# Enquête Publique relative à la modification n°2 du Plan Local d'Urbanisme (PLU) de Bagneux (Hauts-de-Seine)

RAPPORT D'ENQUETE ET CONCLUSIONS MOTIVEES

PV de synthèse et mémoire en réponse du Maitre d'Ouvrage

Règlement graphique M2 PLU

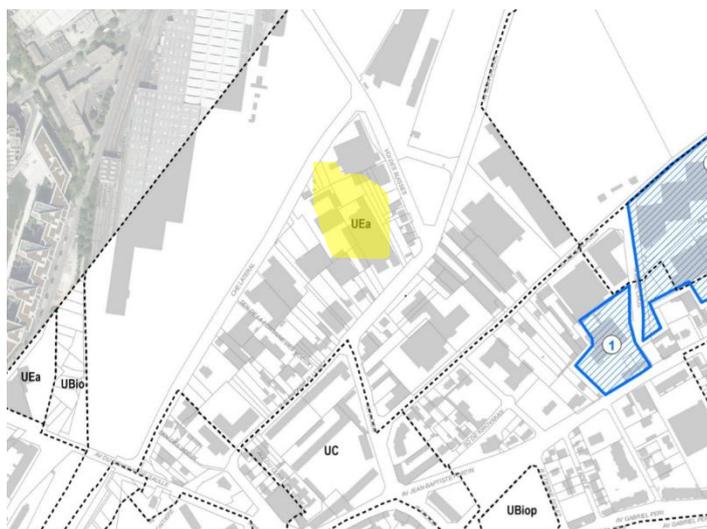
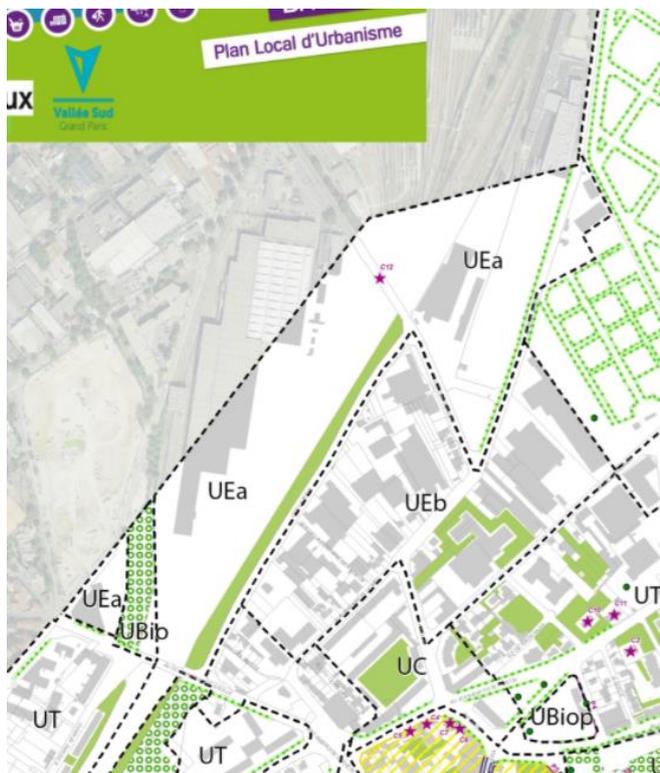
- La zone UE : la notice explicative dans son point 3.14 indique que la modification a pour objet d'exonérer les CINASPIC des règles de clôture.

Mais, il est constaté un changement d'affectation des zones entre le PLU et le projet de modification n°2.

Dans le règlement graphique joint au dossier d'enquête publique, la zone au sud du cimetière est dorénavant classée entièrement en zone UEa.

Alors que cette zone est classée en UEa et UEb dans le PLU actuel.

Réponse : *Reclasser ce secteur en zone UEa, qui interdit la destination l'habitation, va permettre d'être au plus proche des objectifs d'emploi prévus par le PADD. (NDLR : Le reclassement en zone UEa et la mise en place de la servitude) ...Ces outils sont complémentaires et n'ont pas la même temporalité : il a été souhaité afficher dans le PLU, d'une part la volonté de ne plus permettre d'habitation au sein de la zone industrielle afin de conserver les activités économiques au sein de celle-ci et d'autre part de prendre le temps de la réflexion (5 ans maximum) pour organiser un projet cohérent sur ce secteur..*

Photo personnelle, Application « Plan »  
Vue des 2 immeubles en S (Bagneux, Bourg-la-Reine)

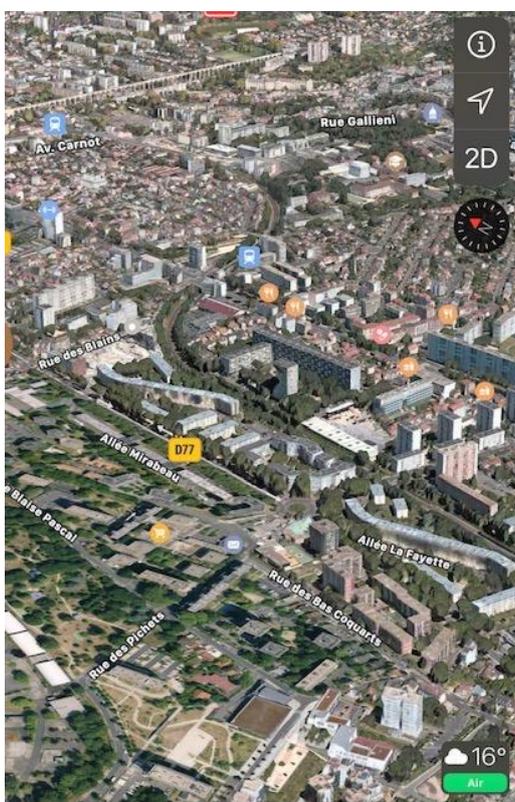
CP3 Le bâtiment en S et pierre de taille de la Cité de l'Abbé Grégoire, rue Paul Vaillant Couturier, est-il classé en bâtiment remarquable et inclus dans la séquence urbaine construction patrimoniale Cité de l'Abbé Grégoire?

*concernée par la présente modification. Le bâtiment S n'est pas conçu en pierre de taille comme les autres bâtiments faisant l'objet d'une protection de type séquence urbaine à préserver. »*
